0011 Technische Service-Information

Betrifft:	61-37190-10 / 03-37195-01 61-34190-10 / 03-34195-01
Fabrikat:	MERCEDES - BENZ
Typ:	Actros
Motorcode:	Motorbaureihe OM 500 V6 und V8 Motoren

Abgrenzung von Zylinderkopf & Zylinderkopfdichtung bei der Baureihe OM 500

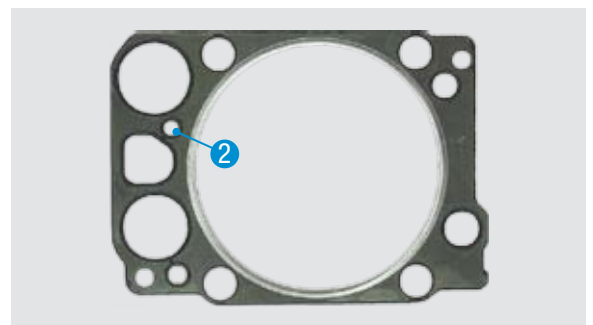
Bei der Motorenbaureihe OM 500 sind ab dem Jahr 2004 oder Motornummer 357749 modifizierte Zylinderköpfe im Einsatz.

Während der bisherige Zylinderkopf an der Dichtfläche eben ist, wurde bei der modifizierten Ausführung eine Nut um die Wasser- bzw. Druckölbohrungen ausgefräst. Dabei wurde auch die Zylinderkopfdichtung angepasst und das Abdichtpotential gesteigert.

Unterscheidungsmerkmale:

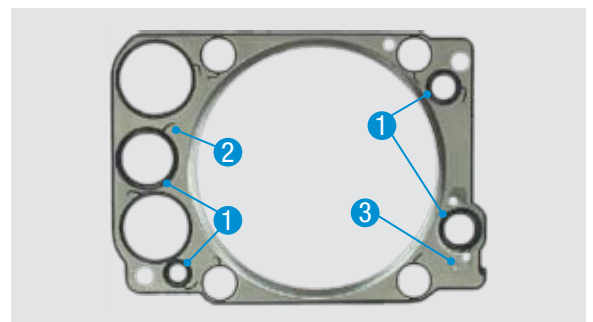
Die Hauptunterscheidungsmerkmale der Zylinderkopfdichtung sind die ca. 3 mm höheren Gummi Dichtlippen der Wasser- bzw. Druckölbohrungen **(1)**, eine fehlende Bohrung am Wasserkanal **(2)** und ein Metallschutzring am Gummi-Dichtelement **(3)** (Wasserkanal / Auspuffseite)

Die Abgrenzung der Zylinderköpfe bzw. der Zylinderkopfdichtung erfolgt über die Motornummer. Im Verbund (Zylinderkopf & Dichtung) sind diese Teile aber auch auf ältere Motoren bis Mot. Nr. 357748 kompatibel. Deshalb muss bei der Reparatur unbedingt darauf geachtet werden welche Zylinderköpfe eingebaut sind. Bitte achten Sie darauf dass die Zylinderkopfdichtung bzw. der Reparatursatz immer zum Zylinderkopf passt. Fehler führen hier zu einem Motorschaden. Achten Sie bei einer Reparatur immer auf Ebenheit der Dichtflächen, Eingrabungen oder Bauteilverzüge müssen unbedingt beseitigt werden.

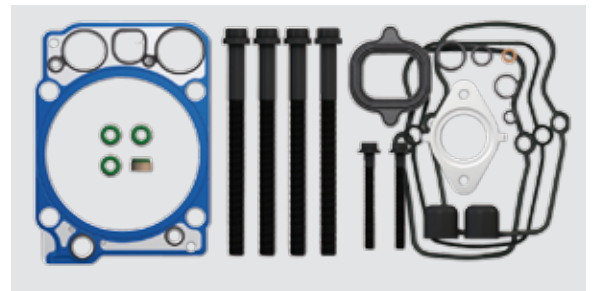
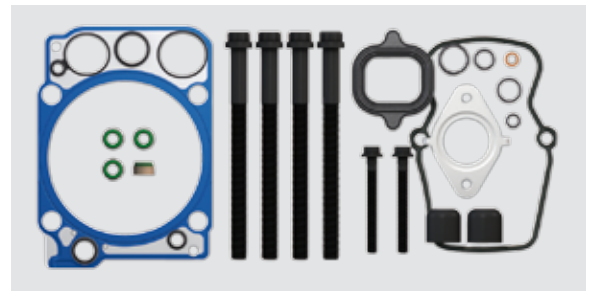
Zylinderkopf mit ebener Dichtfläche **1**
61-34190-10 (Standart ZKD) oder **03-34195-01** (Reparatursatz)
 Bis Motor Nr.: 357748

Zylinderkopf mit eingefrästen Nuten **2**
61-37190-10 (Standart ZKD) oder **03-37195-01** (Reparatursatz)
 Ab Motor Nr.: 357749

Ebene Dichtfläche

Dichtfläche mit eingefrästen Nuten
